Avis délibéré

de la Mission régionale d'autorité environnementale

**sur le projet de renforcement de l'alimentation électrique de la
Corse : SACOI 3**

N°MRAe
2022CORSE / PC 1

Schéma de l'électrode de terre (source : mémoire technique)

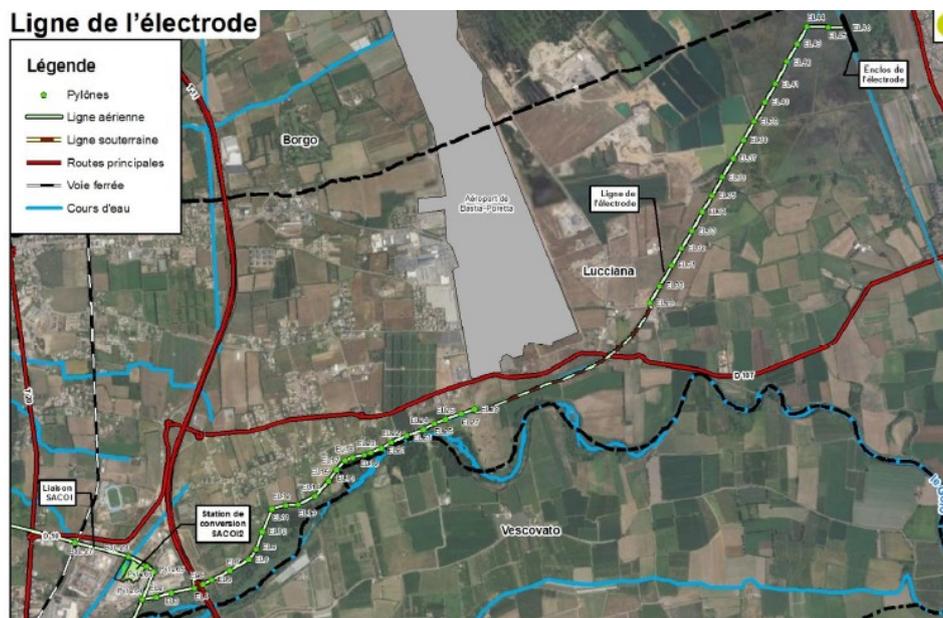
Enfin, il a été exclu toute variante concernant l'électrode de terre et seuls des travaux sur l'existant sont envisagés. L'étude d'impact ne précise pas les raisons pour lesquelles il n'est pas envisageable d'enterrer une partie du réseau aérien existant (à ce jour, 2 km sur les 7,5 km sont enfouis).

Illustration : les 2 scénarios étudiés à Bonifacio (source : étude d'impact)

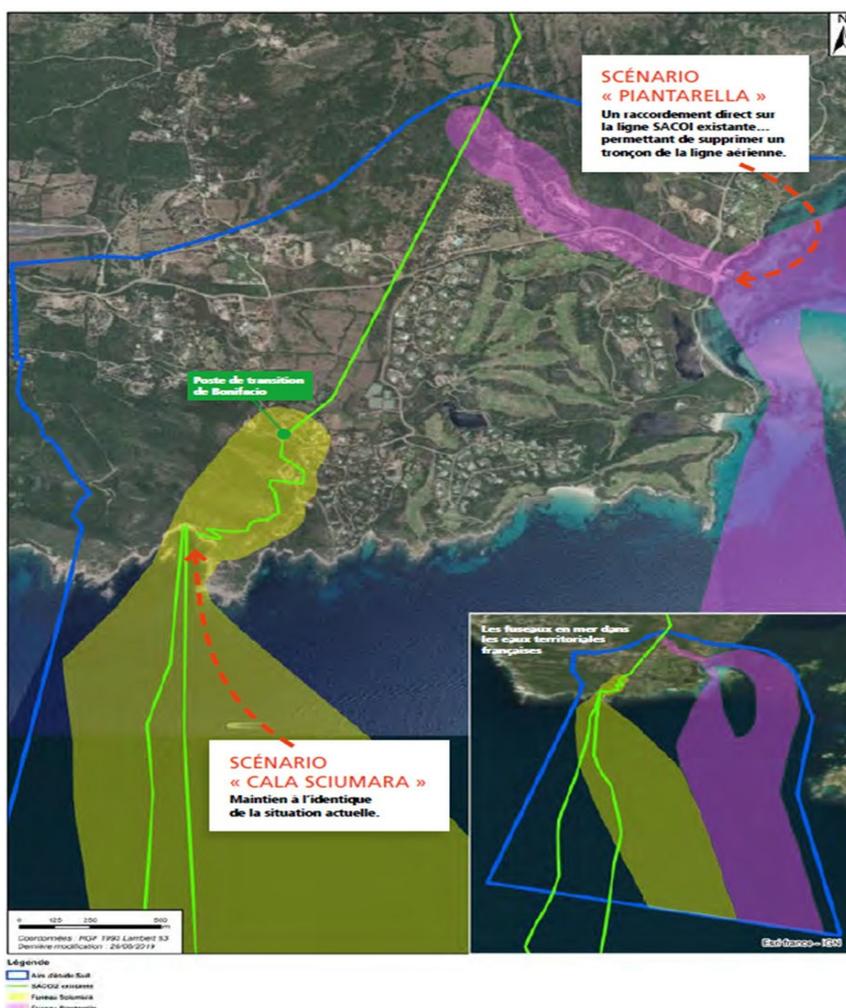
A la lecture du dossier, une confusion demeure cependant sur le tracé de la ligne enterrée finalement retenue pour le secteur de Bonifacio.

La MRAe recommande de confirmer si l'étude du fuseau « Cala Sciumara adapté » avec déplacement vers le nord du poste de transition actuel a bien été retenue⁷, et de l'illustrer précisément sur une carte avec la localisation du point d'atterrage, l'emplacement du nouveau poste de transition et le tracé des lignes enterrées. La MRAe recommande de justifier l'absence de variantes concernant la localisation de l'électrode de terre.
